# 開發行為或環境保護對策 變更之理由及內容

### 4.1 開發行為變更之理由

本次變更係配合本案都審變更及台灣建築中心評定通過之本案「建築物防火避難性能設計計畫書」內容（106.06.08 內授營建管字第 1060808031 號），惟變更內容初步研判並無涉及環境影響評估法施行細則第 38 條所列之需重新辦理環境影響評估，故依據同法第 37 條規定，提出本次「環境影響差異分析報告」送府審查。

圖4-22 計程車區人行動線示意圖（地下二層、地下四層）（本次變更）

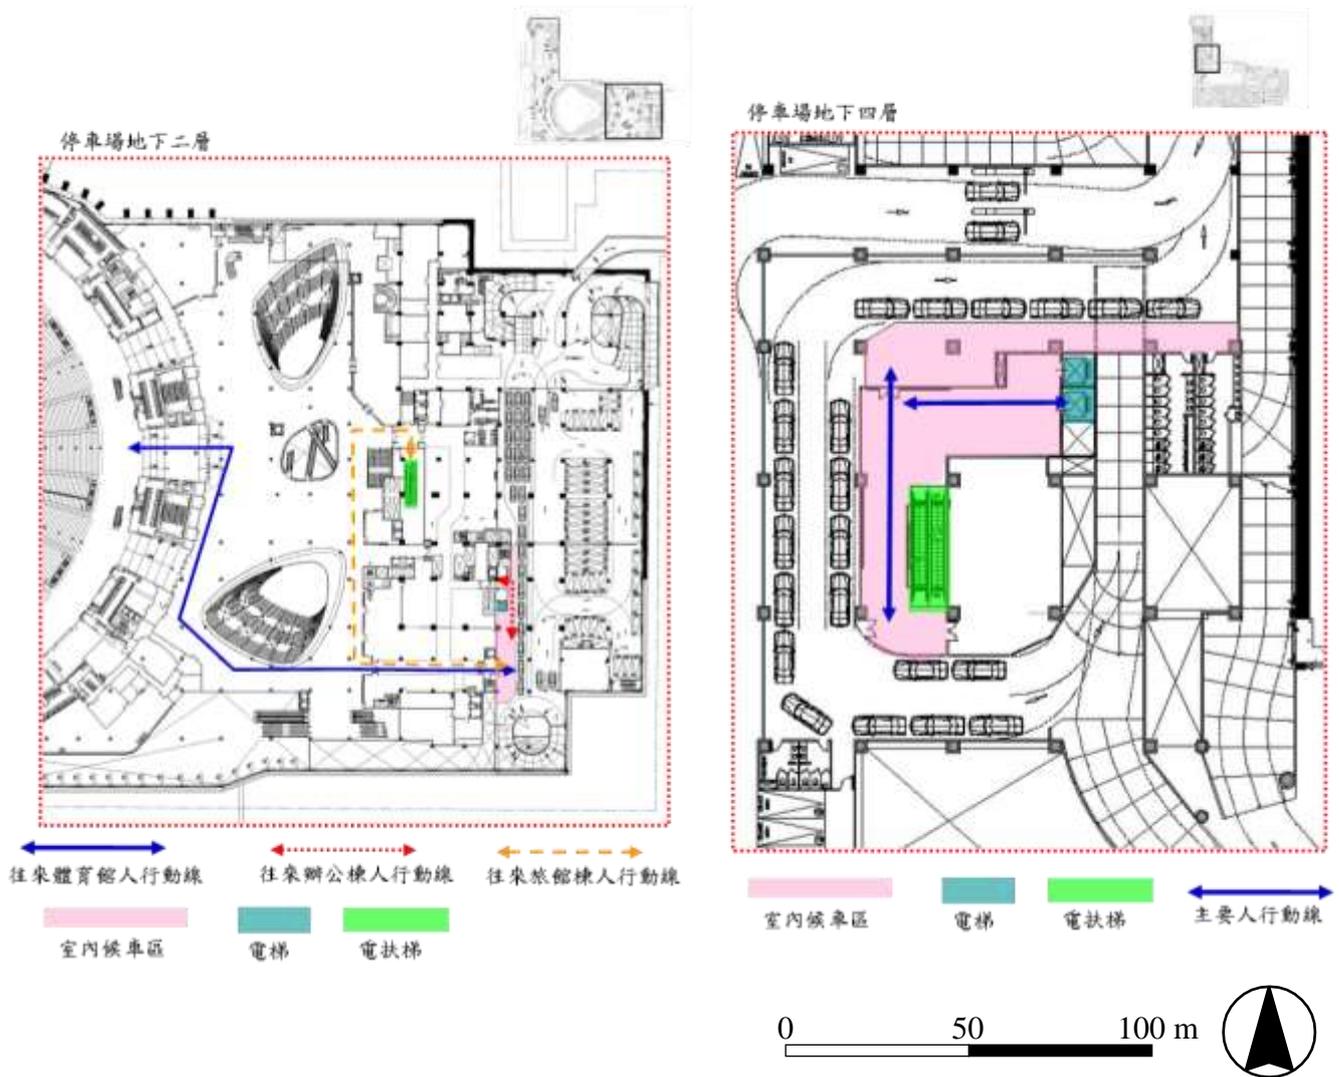
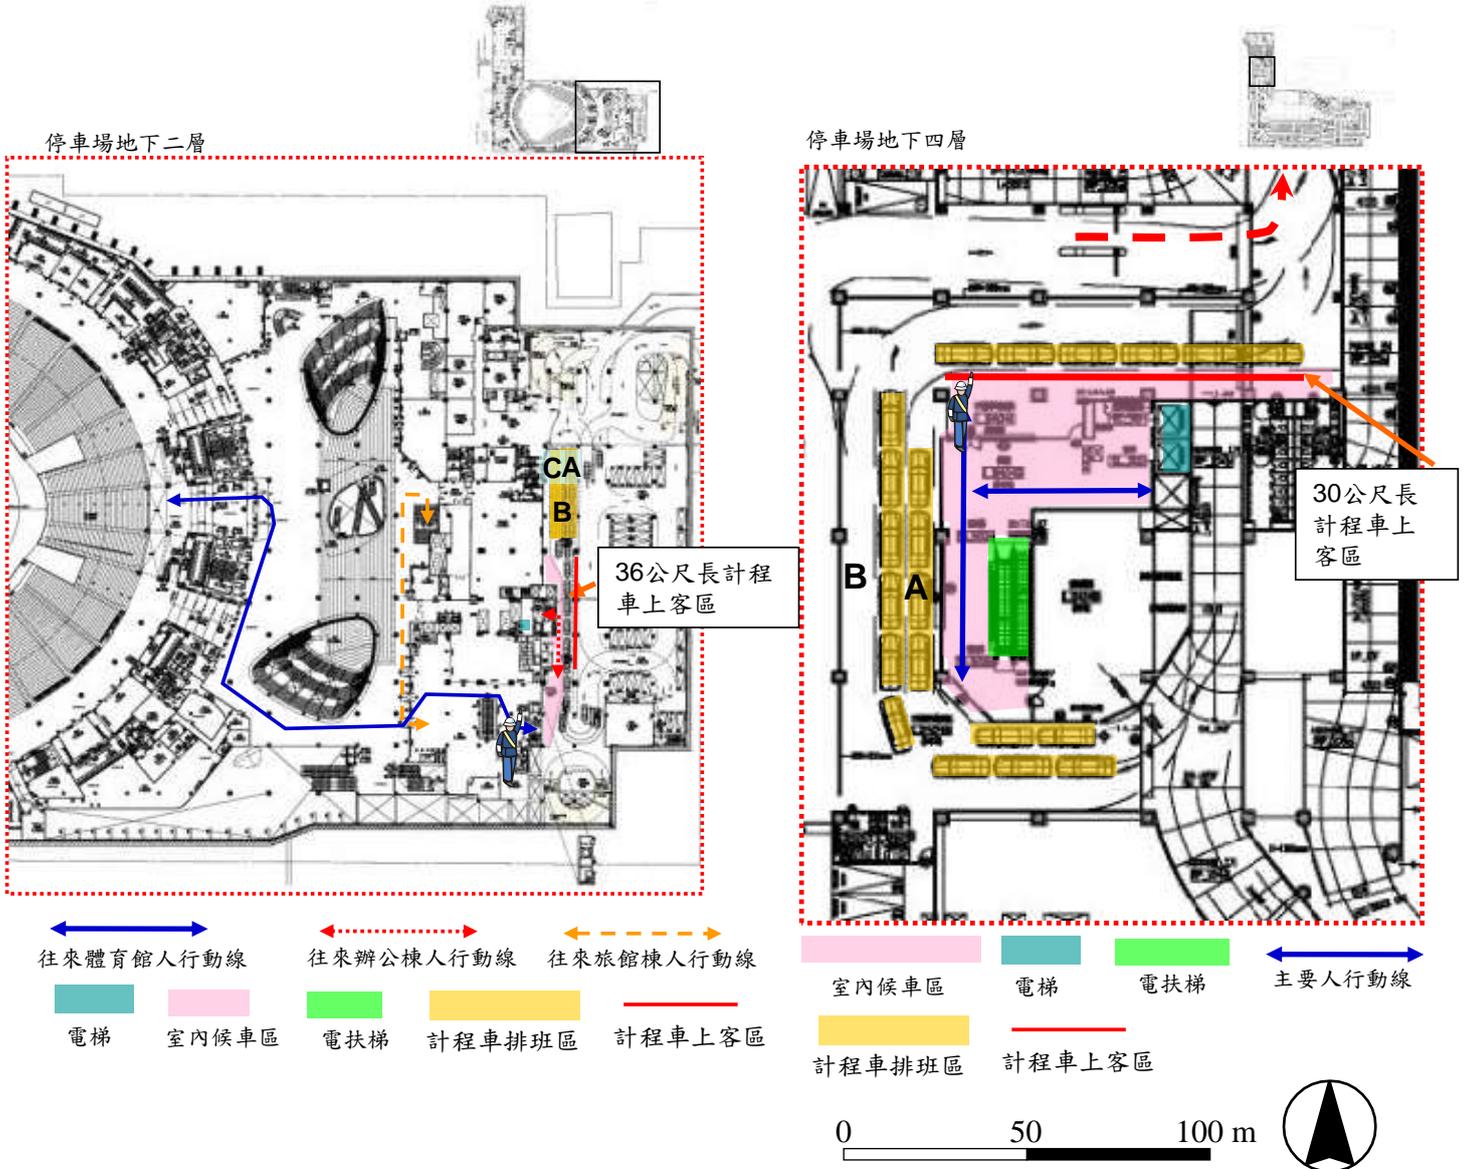
停車場地下二層計程車乘車區配合建築平面隔間調整人行動線

地下四層東側計程車區平面隔間調整，人行動線維持不變

地下二層、地下四層變更前後建築配置圖及詳細變更說明，詳請參閱附錄五 PP.A5-21 ~ A5-22、PP.A5-25 ~ A5-26

圖4-24 觀眾避難誘導計畫與救災路徑規劃 (B2F) (本次變更)

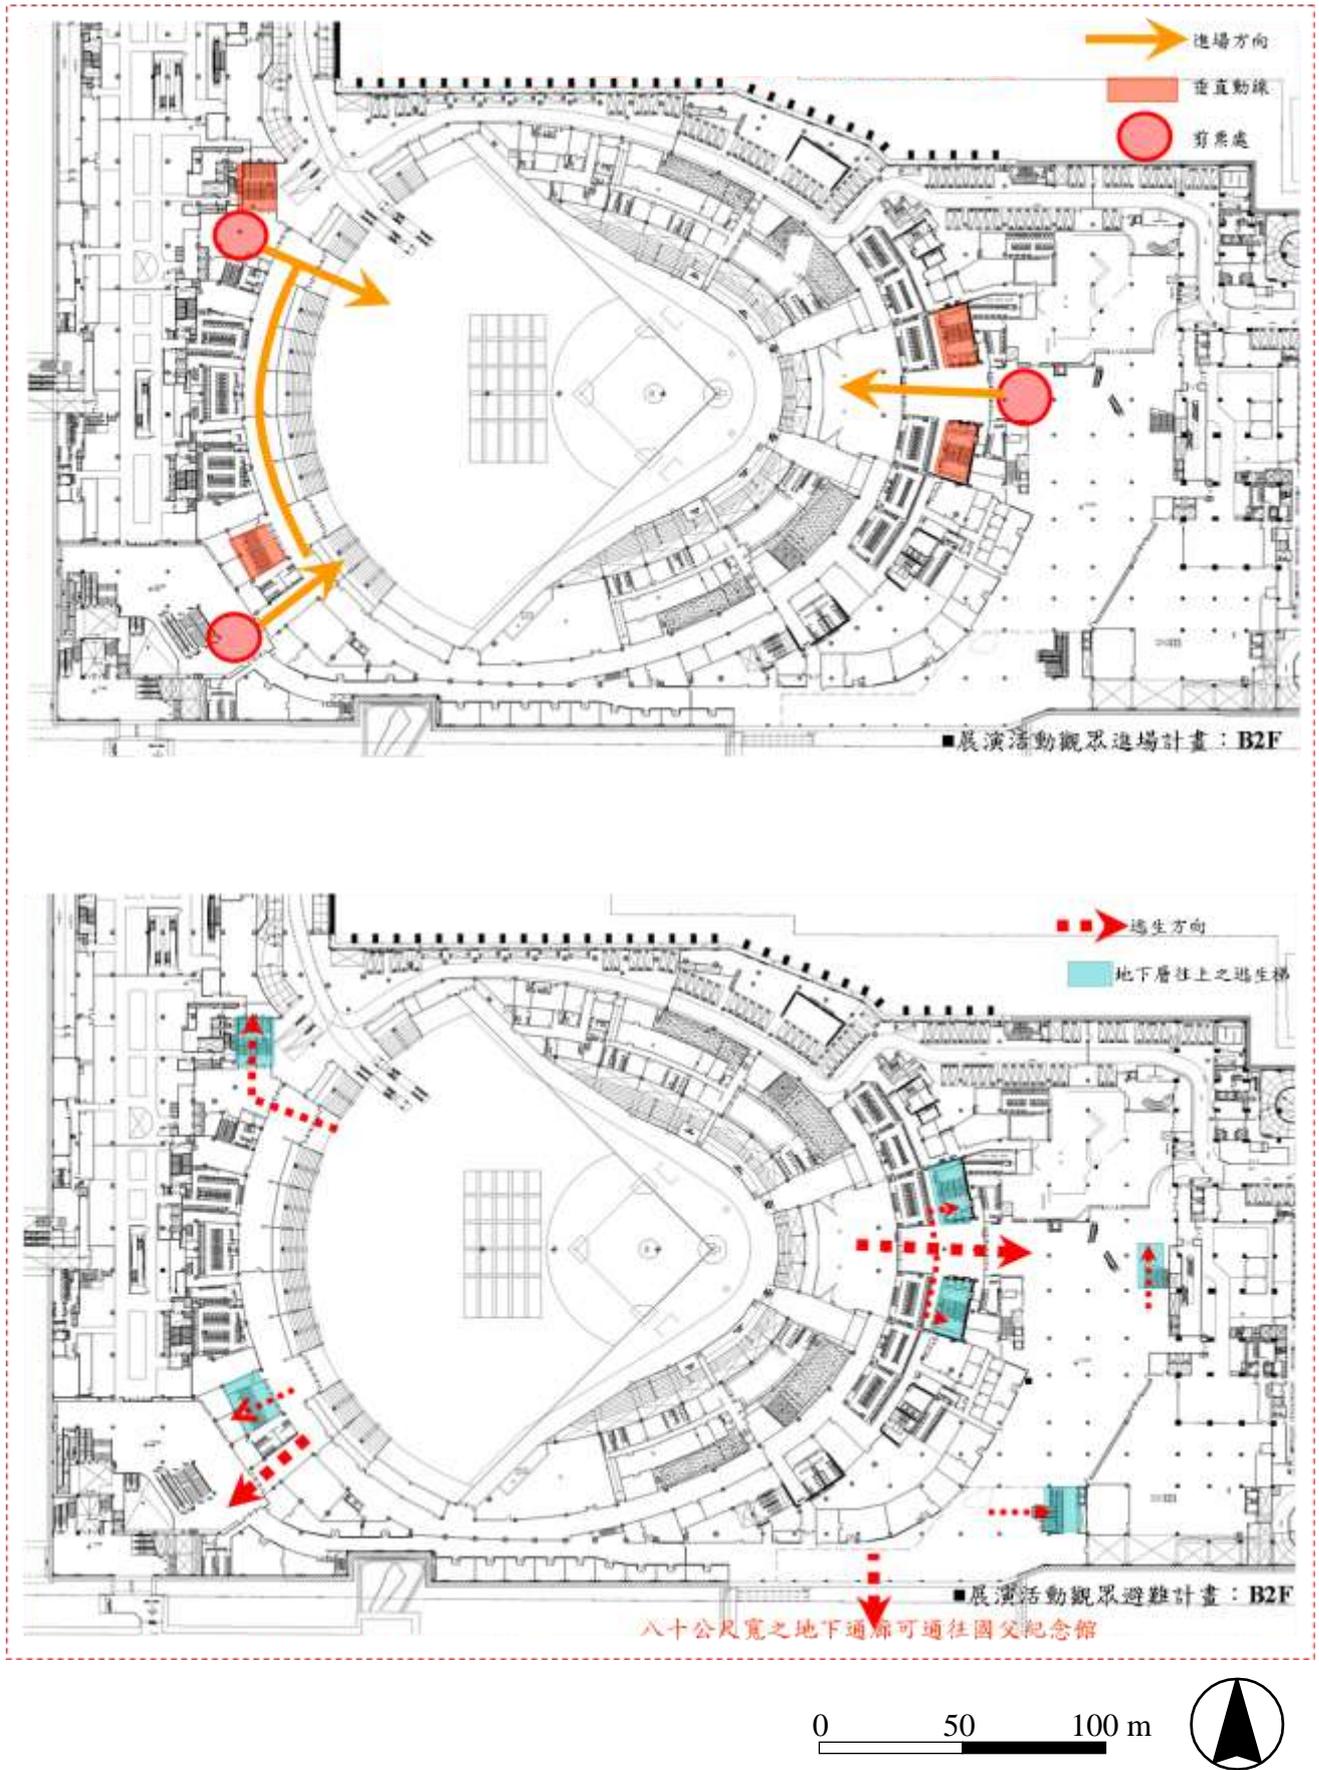
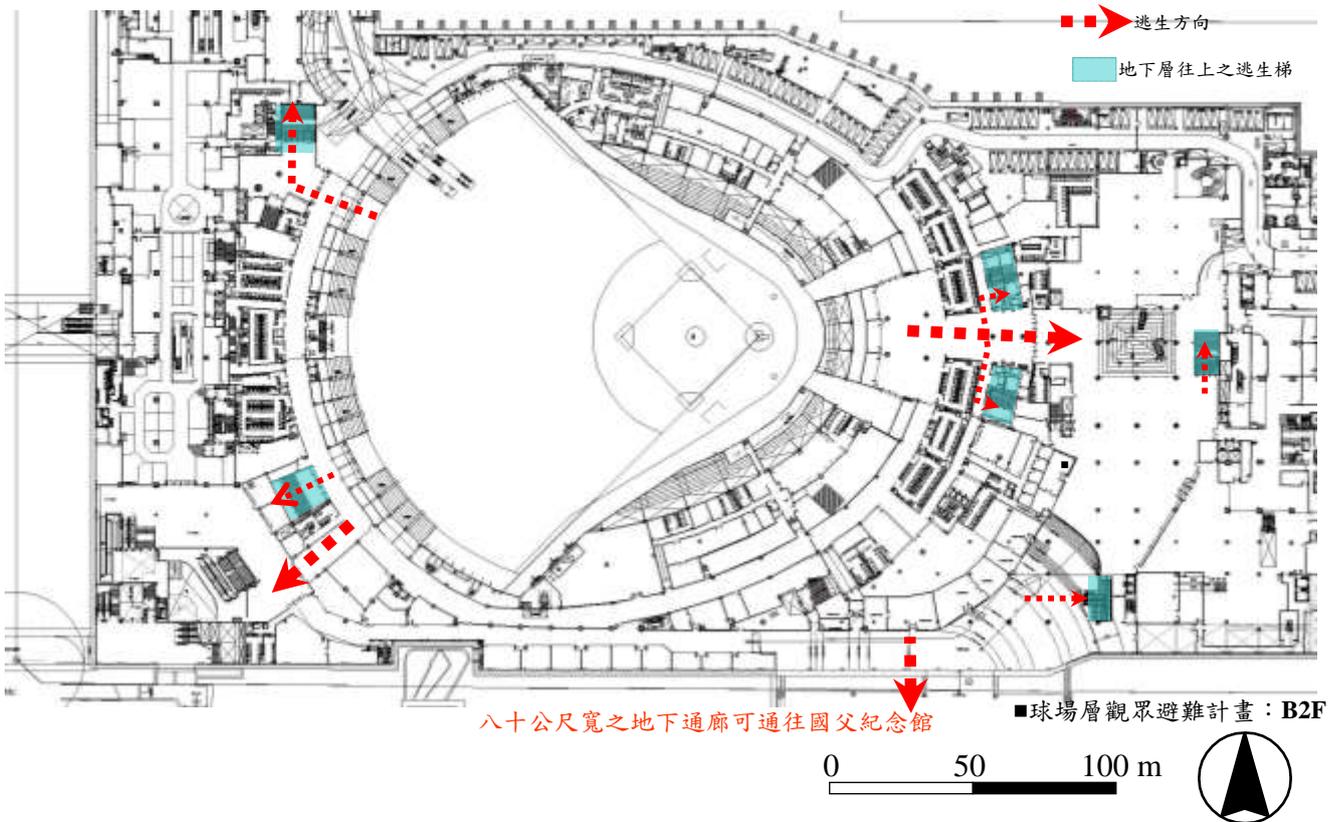
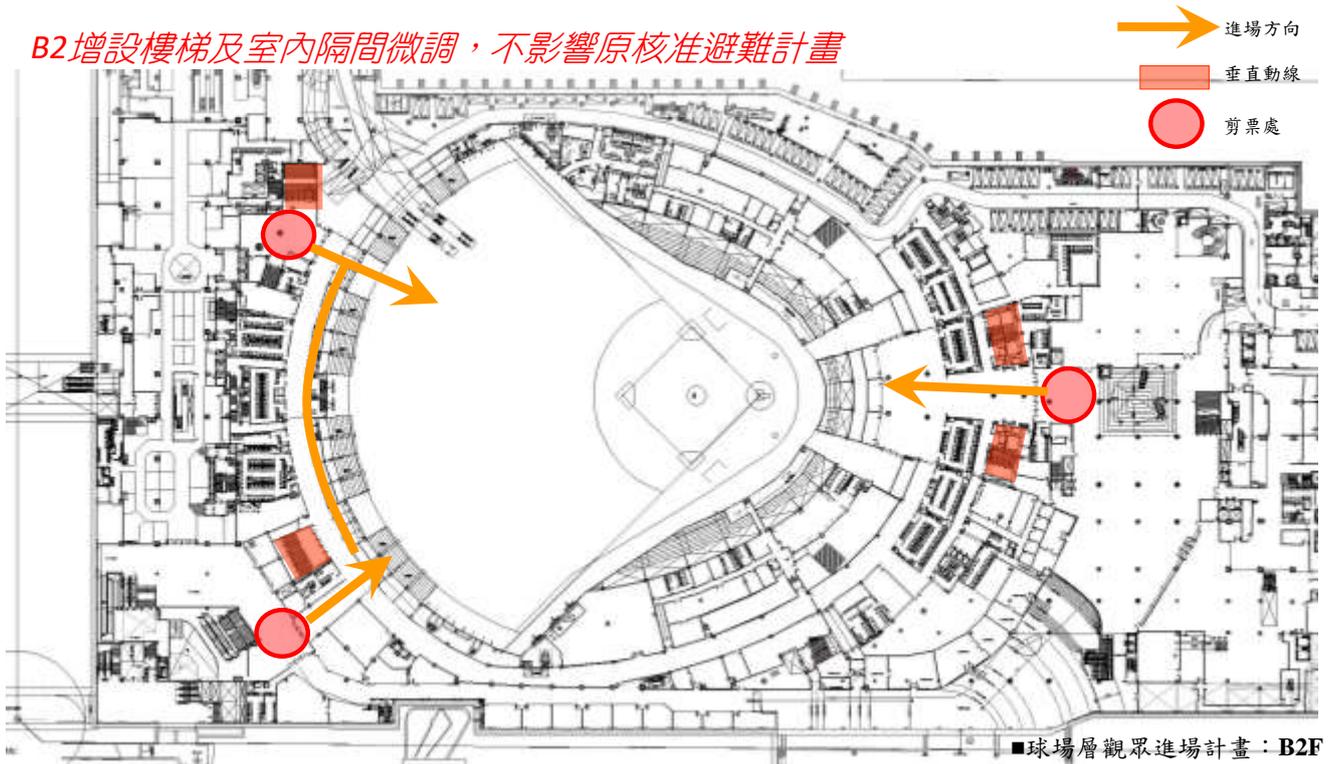
B2增設樓梯及室內隔間微調，不影響原核准避難計畫

地下二層變更前後建築配置圖及詳細變更說明，詳請參閱附錄五 PP.A5-21 ~ A5-22
